改善箇所説明図

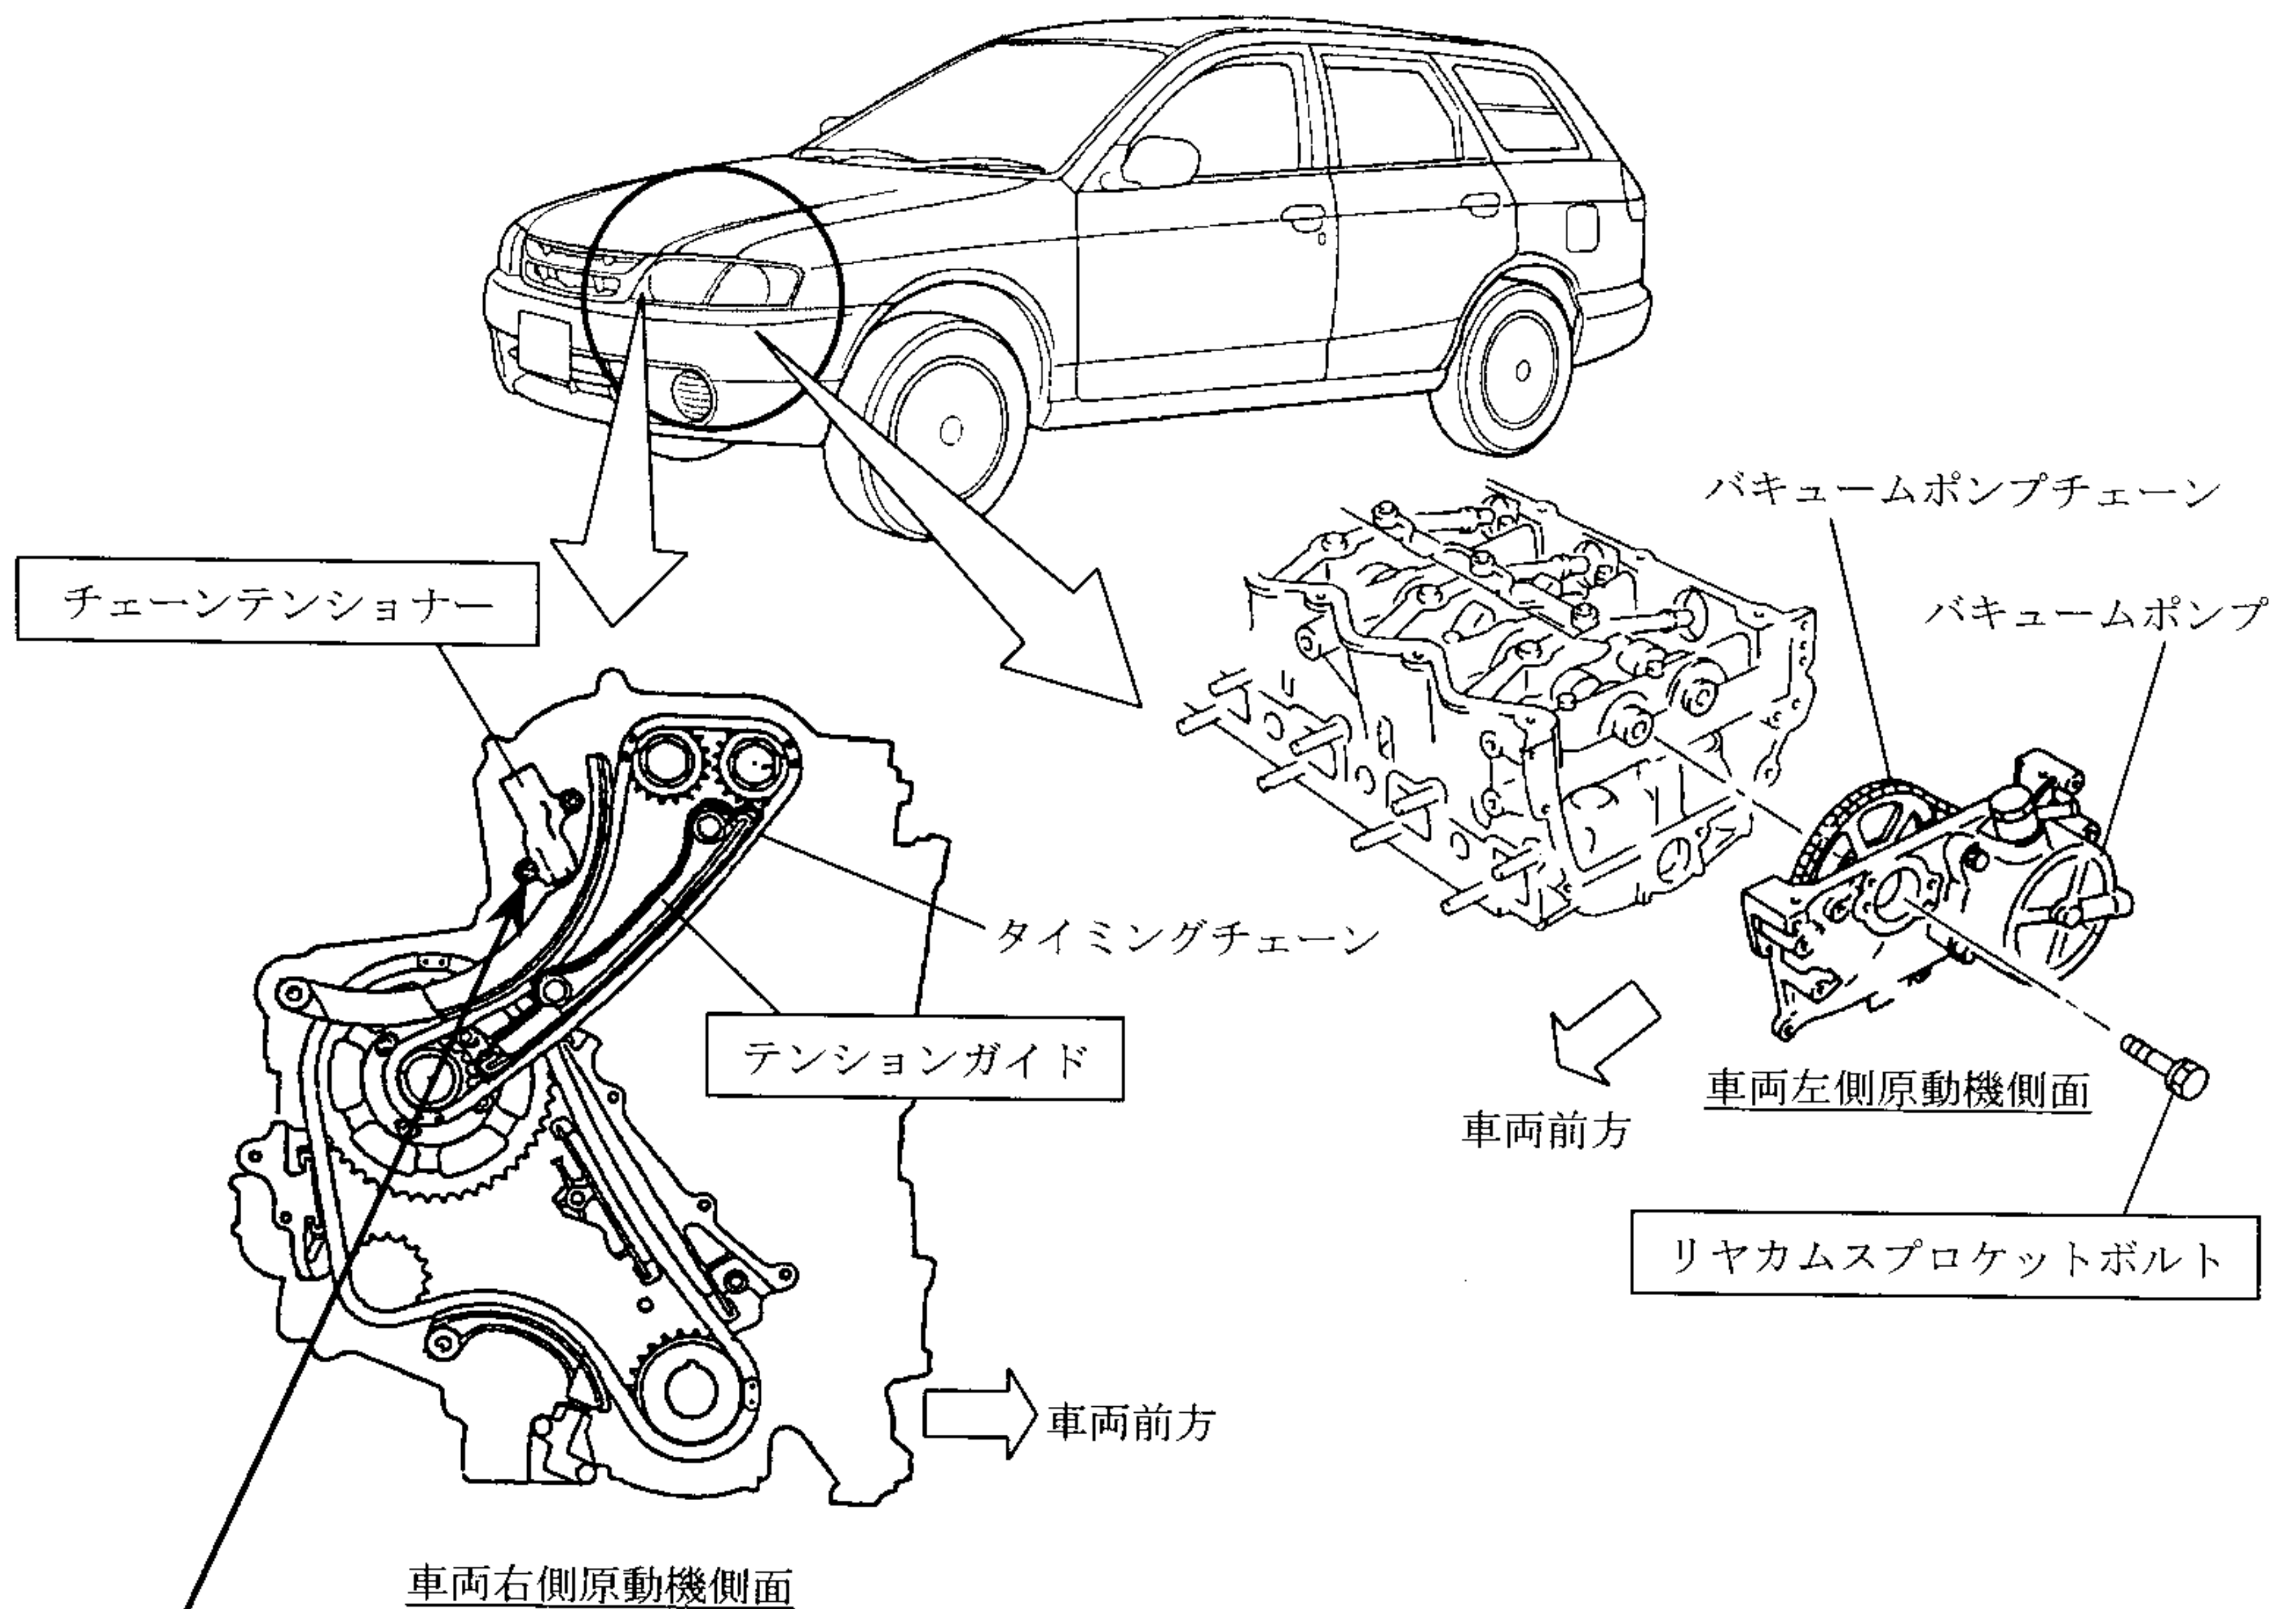
基準不適合発生箇所

エンジンのカムシャフト駆動用タイミングチェーンの張力を調整するテンショナーが、耐久性不足により追従不良を起こし、タイミングチェーンと周辺部品が干渉し異音が発生するものがある。そのまま使用を続けると、テンションガイドが破損し、その破片が噛み込みタイミングチェーンが切れ、エンストし再始動できなくなるおそれがある。またはカムシャフトの回転が不均一となり、カムシャフトに取付けられたリヤカムスプロケットボルトが締め過ぎで損傷し、バキュームポンプチェーンが切れブレーキ倍力装置が作動しなくなり、ブレーキの効きが悪くなるおそれがある。

全車両、チェーンテンショナーを対策品と交換する。またテンションガイド、リヤカムスプロケットボルトを新品に交換する。

識別：銀色のシールをモデルナンバープレートの右横に貼り付ける。
